DĖL ATSAKymo Į KLAUSIMUS

AB Lietuvos oro uostų viešųjų pirkimų komisija (toliau – Komisija), vykdydama Esamų paviršinių nuotekų tinklų (įrengiant uždorius prieš galinius išleistuvus) kapitalinio remonto darbų Vilniaus, Kauno ir Palangos oro uostuose, pirkimą, CVP IS ID 6544348 (toliau – Pirkimas), atsakydama į suinteresuotų tiekėjų klausimus/prašymus, teikia šiuos paaiškinimus bei patikslinimus:

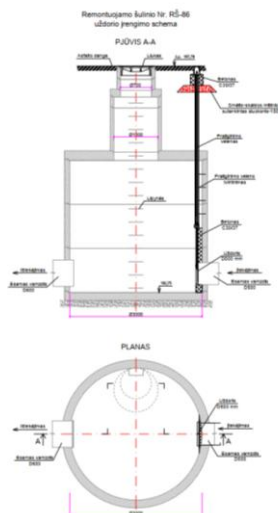
Eil. Nr.	KLAUSIMAS	PAAIŠKINIMAI/PATIKSLINIMAI
1.	<p>Techniniame darbo projekte „<i>Esamų paviršinių nuotekų tinklų kapitalinio remonto (rengiant uždorius prieš galinius išleistuvus) Vilniaus oro uosto teritorijoje ir šalia jos, Vilniaus m., Vilniaus m. sav. projektas</i>“ yra nurodyta: <i>„Kiekiai yra pateikti NŠ dalies sąnaudų kiekių žiniaraštyje. Visi projektiniai sprendiniai atlikti remiantis aukščiau išvardintomis nuostatomis ir pavaizduoti detaliau brėžiniuose bei aprašyti techninėse specifikacijose.“</i></p> <p>Iš tos informacijos, kuri yra pateikta techninėse specifikacijose ar sąnaudų kiekių žiniaraštyje neaišku, kokia apimtimi turi būti atliekami konkrečių šulinių remonto darbai. TDP brėžiniuose tik randame atskirų šulinių spalvinius skirtumus be jokių paaiškinimų. Prašome patvirtinti, kad:</p> <p>1) Šulinio Nr.RŠ-115 gelžbetoninės konstrukcijos turi būti keičiamos pilna apimtimi, t.y. turi būti demontuojamas esamas šulinys ir sumontuojamas naujai.</p> 	<p>Perkantysis subjektas teikia paaiškinimą dėl šulinių remonto darbų:</p> <ol style="list-style-type: none"> 1) Šulinio Nr.RŠ-115 gelžbetoninės konstrukcijos turi būti keičiamos pilna apimtimi, t. y. turi būti demontuojamas esamas šulinys ir sumontuojamas naujai. 2) Šuliniai Nr. RŠ-86 numatytas landos ir perdangos išmontavimas (dėl uždorio montavimo galimybės), uždorio įrengimas ir naujos landos bei perdangos sumontavimas. Atsižvelgiant į esamą šulinio elementų (landos žiedų bei perdangos) būklę ir Statytojui bei techninės priežiūros vadovui pritariant, galima panaudoti esamus šulinio landos žiedus ir perdangą. 3) Šulinio Nr. RŠ-214B gelžbetoninės konstrukcijos turi būti keičiamos pilna apimtimi, t. y. turi būti demontuojamas esamas šulinys ir sumontuojamas naujai. 4) Esamos kameros Nr. RK-121 gelžbetoninės konstrukcijos turi būti keičiamos pilna apimtimi, t. y. esama kamera turi būti demontuota ir sumontuota naujai.

2) Šulinio Nr.RŠ-86 gelžbetoninės konstrukcijos nekeičiamos, t.y. šulinys paliekamas esamas.

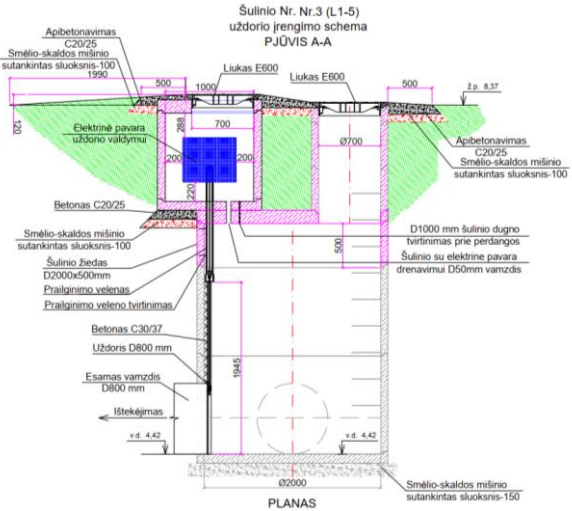
<p>2.</p>	<p>Techniniame darbo projekte „ESAMŲ PAVIRŠINIŲ NUOTEKŲ TINKLŲ KAPITALINIO REMONTO (ĮRENGIANT UŽDORIS PRIEŠ GALINIUS IŠLEISTUVUS) ADRESU LIEPOJOS PL. 1, PALANGA PROJEKTAS“ yra nurodyta: „Vamzdynų ir įrengimų kiekiai yra pateikti VN dalies sąnaudų kiekių žiniaraščiuose. Visi projektiniai sprendiniai atlikti remiantis aukščiau išvardintomis nuostatomis ir pavaizduoti detaliau brėžiniuose bei aprašyti techninėse specifikacijose.“</p> <p>Iš tos informacijos, kuri yra nurodyta techninėse specifikacijose ar sąnaudų kiekių žiniaraštyje neaišku, kokia apimtimi turi būti atliekami konkrečių šulinių remonto darbai.</p> <p>TDP brėžiniuose tik randame atskirų šulinių spalvinius skirtumus be jokių paaiškinimų.</p> <p>Prašome patvirtinti, kad:</p> <ol style="list-style-type: none"> 1) Šulinio Nr.8 gelžbetoninės konstrukcijos turi būti keičiamos tik ta apimtimi, kuri brėžinyje parodyta spalvotai, t.y. apatinė šulinio Nr. 8 dalis yra paliekama. <ol style="list-style-type: none"> 2) Šulinio Nr.3 gelžbetoninės konstrukcijos turi būti keičiamos ir įrengiamos tik ta apimtimi, kuri brėžinyje 	<p>Perkantysis subjektas teikia paaiškinimą dėl šulinių remonto darbų:</p> <ol style="list-style-type: none"> 1) Šulinio Nr.8 gelžbetoninės konstrukcijos turi būti keičiamos tik ta apimtimi, kuri brėžinyje parodyta spalvotai, t. y. apatinė šulinio Nr. 8 dalis yra paliekama. 2) Šulinio Nr.3 gelžbetoninės konstrukcijos turi būti keičiamos tik ta apimtimi, kuri brėžinyje parodyta spalvotai, t. y. apatinė šulinio Nr. 3 dalis yra paliekama.

<p>parodyta spalvotai, t.y. apatinė šulinio Nr. 3 dalis yra paliekama esama.</p> 	
<p>3.</p>	<p>Techniniame darbo projekte „Esamų paviršinių nuotekų tinklų kapitalinio remonto (rengiant uždorius prieš galinius išleistuvus) Vilniaus oro uosto teritorijoje ir šalia jos, Vilniaus m., Vilniaus m. sav. projektas“ sąnaudų kiekių žiniaraštyje yra nurodyta, kad reikia atstatyti asfaltbetonio dangas 500 m². Prašome patvirtinti, kad tikrai reikės atstatyti nurodytą 500 m² asfaltbetonio kiekį, arba patikslinkite šį kiekį. Tuo pačiu prašome pateikti atstatomos asfaltbetonio dangos detalizaciją bei techninę specifikaciją.</p>	<p>Perkantysis subjektas patikslina, kad sąnaudų kiekių žiniaraštyje liko klaida, atstatomos asfaltbetonio dangos kiekis turi būti 50 m². Atsižvelgiant į tai, tikslinamas Specialiųjų pirkimo sąlygų priedas Nr. 2.1 „Konkursinis žiniaraštis“, jį išdėstant nauja redakcija (pridedama).</p> <p>Kadangi rekonstruojami šuliniai yra automobilių stovėjimo aikštelėje, todėl tiekėjas gali vertintis pagal dangų konstrukcinės klasės DK-2 tipinę konstrukciją. Pirkimo laimėtoju Perkantysis subjektas patikslins konkrečią dangos konstrukcijos detalizaciją ir techninę specifikaciją pagal neseniai atliktą „Transporto paskirties pastatas [7.6] (Vilniaus oro uosto keleivių terminalas) adresu Rodūnios kel.2, Vilnius. rekonstravimo projektas“ projektą.</p>
